Detaljplan och detaljplaneändring för Hertonäs sjukhusområde (nr 12444)

HEL 2015-002926 T 10 03 03

Suunnittelualue

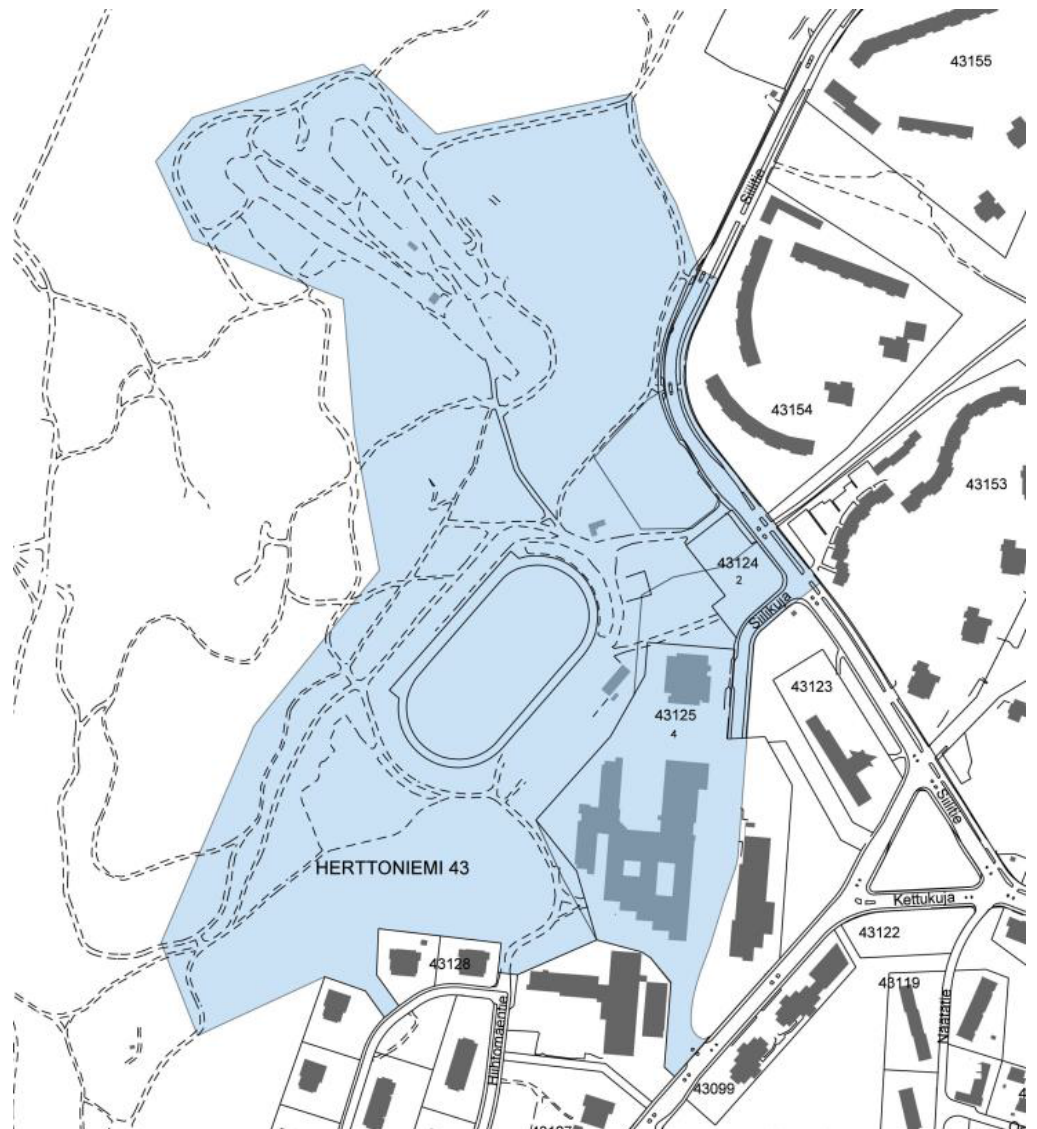
Rakennusvirasto pyytää ottamaan huomioon liikuntapuiston ja siihen rajautuvan laajan lähivirkistysalueen pysäköintitarpeet. Virkistysalueella

sijaitsee muun muassa yksi Helsingin pinta-alaltaan suurimmista koira-aitauksista sekä latuja ja ulkoilureittejä.

Liikuntapuiston alueelle (VU) tulee varata pysäköintipaikat liikuntapahtumien ja alueen huollon tarpeisiin. Siilitien läheisyyteen, liikuntapuiston sisäänkäynnin yhteyteen tulee tämän lisäksi sijoittaa sopiva määrä autopaikkoja (LP) lähivirkistysalueen käyttäjien tarpeisiin.

Siilitien sisäänkäyntiä liikuntapuistoon ja virkistysalueelle tulee parantaa nykyistä houkuttelevammaksi ja näkyvämmäksi myös asemakaavoituksen avulla. Lisäksi Herttoniemen aluepuistosta kaakon suunnasta kaava-alueelle johtavaa viheryhteyttä tulee vahvistaa ja selkeyttää.
